CONCEPTO TÉCNICO No CT - 4651
Revisión de Estudio Particular de Respuesta Local
de Amplificación de Ondas Sísmicas
Artículo 7 - Decreto 193 de 2006

ENTIDAD SOLICITANTE: Camila Castell – Curaduría Urbana No 5
LOCALIDAD: 13. Teusaquillo
BARRIO: Ciudad Salitre Sur-Oriental
PROYECTO: **PARQUE CENTRAL CIUDAD SALITRE**
DIRECCIÓN: Av. Kr 62 No 21-99
UPZ: 109. Ciudad Salitre Oriental
TIPO DE RIESGO: Sísmico
EJECUTOR: Alfonso Uribe S. y Cía. Ltda.
FECHA DE EMISION: Enero 23 de 2007

Figura 1. Localización del Proyecto Parque Central Ciudad Salitre

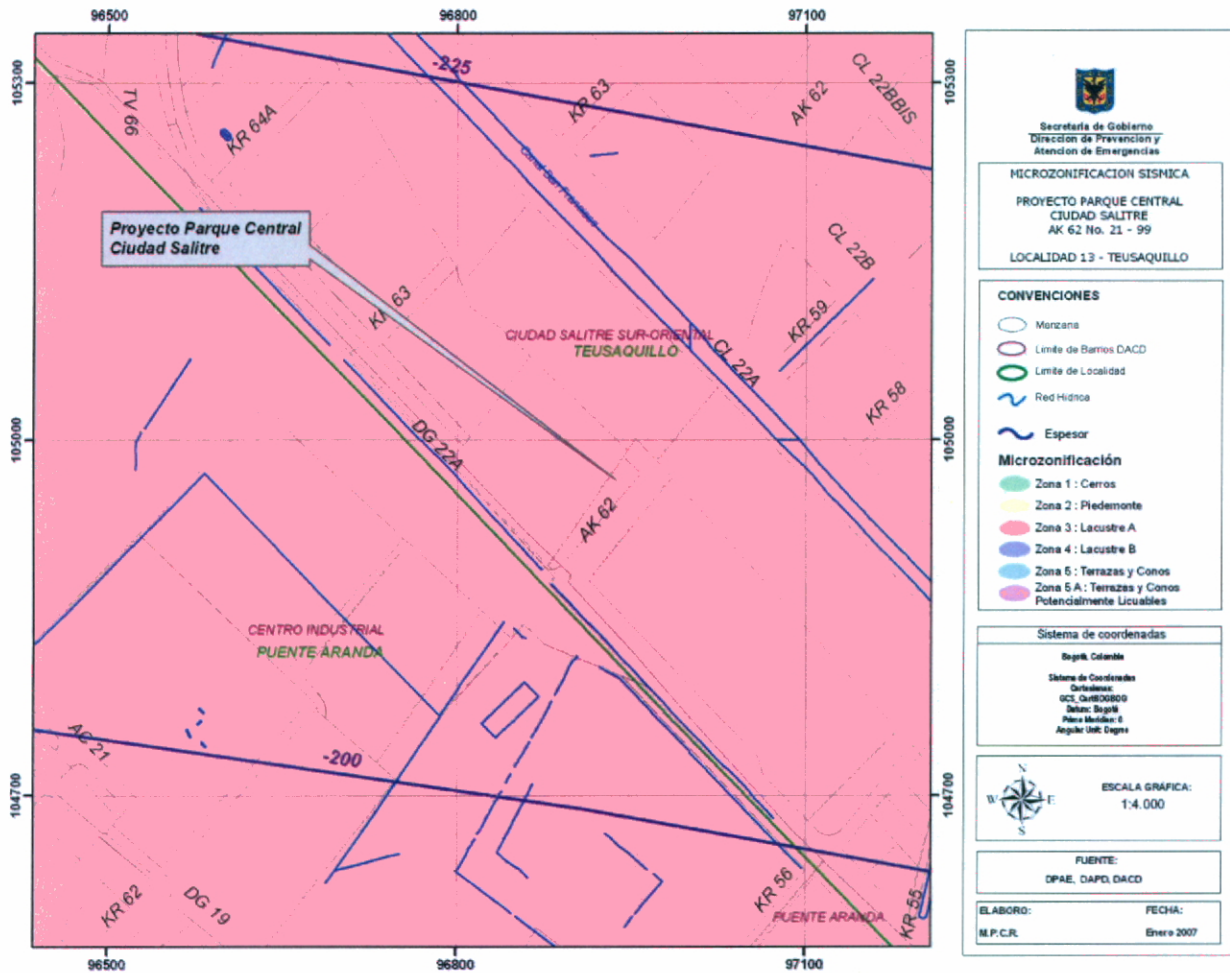
En el informe se define la localización del proyecto en la Zona 3 (Lacustre A) de acuerdo con el mapa de Microzonificación Sísmica de Bogotá. Esta ubicación está de acuerdo con el Decreto 193 de 2006 (Figura 1 del presente concepto técnico).

El estudio cumple con este requerimiento.
